REPÚBLICA DOMINICANA
MINISTERIO DE OBRAS PÚBLICAS Y COMUNICACIONES

RESPUESTA A CONSULTAS AL PLIEGO DE CONDICIONES

Con relación al Proceso de Licitación MOPC-CCC-LPN-004-2015 para la **CONSTRUCCIÓN DEL EDIFICIO PARA EL SISTEMA NACIONAL DE ATENCIÓN A EMERGENCIAS Y SEGURIDAD (9-1-1) EN SANTIAGO, R.D.**, llevado a cabo en estos momentos por el Ministerio, realizamos formalmente las respuestas a las consultas realizadas por los distintos oferentes inscritos en este proceso.

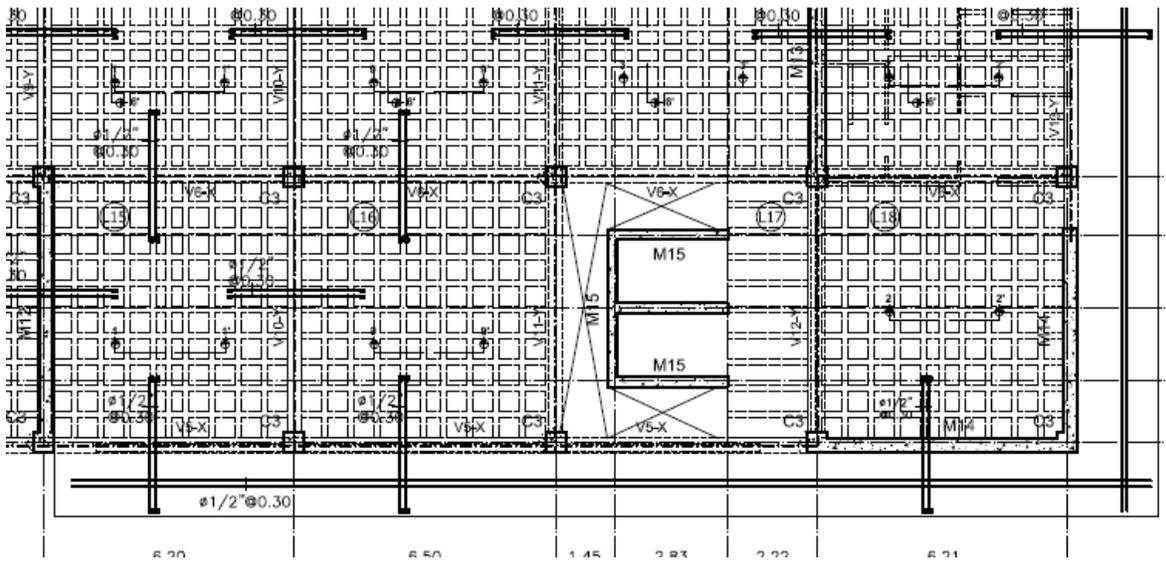
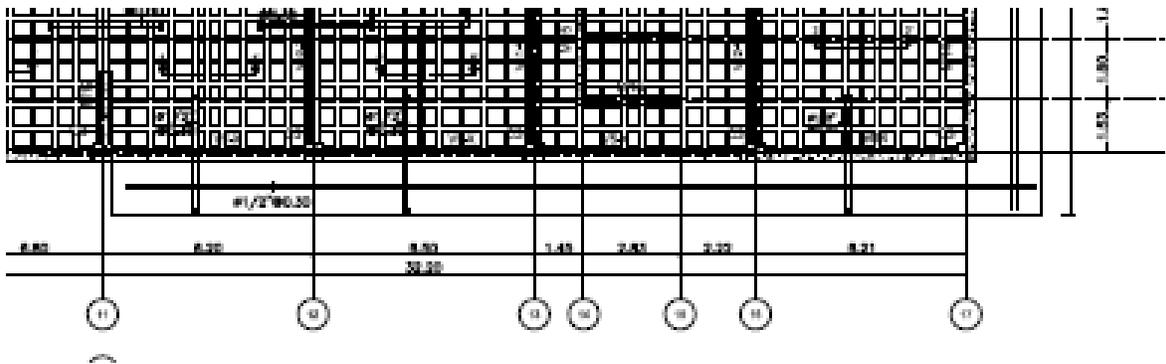
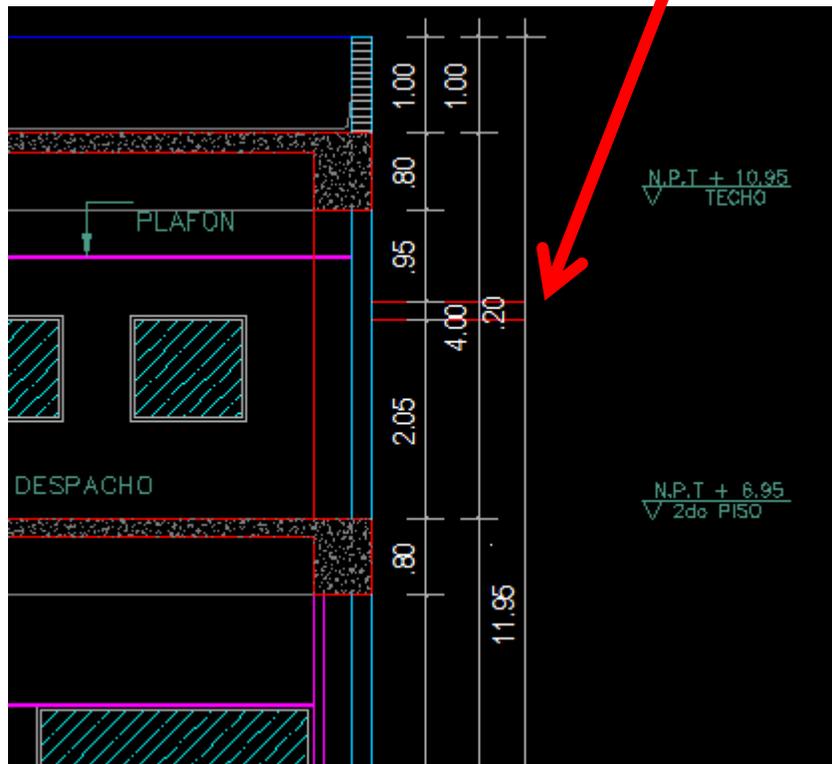
- 44. En los planos Estructurales del 1N y del Techo se muestra el armado de un vuelo que no se aprecia en las elevaciones ni en la sección típica del Edificio Principal. (Ver más abajo). Pero en la elevación si se muestra un vuelo que se indica en hormigón y del cual no se muestra armado y que muestra unos tensores. Favor aclarar si es un error de dibujo y dicho vuelo va a la altura del 1N y los tensores son decorativos. Y si en el techo este vuelo se elimina.**

Deben apegarse al listado de partidas publicado. Pertenece a la losa de entrepiso.

Deben apegarse al listado de partidas publicado. Pertenece a la losa de entrespiso.
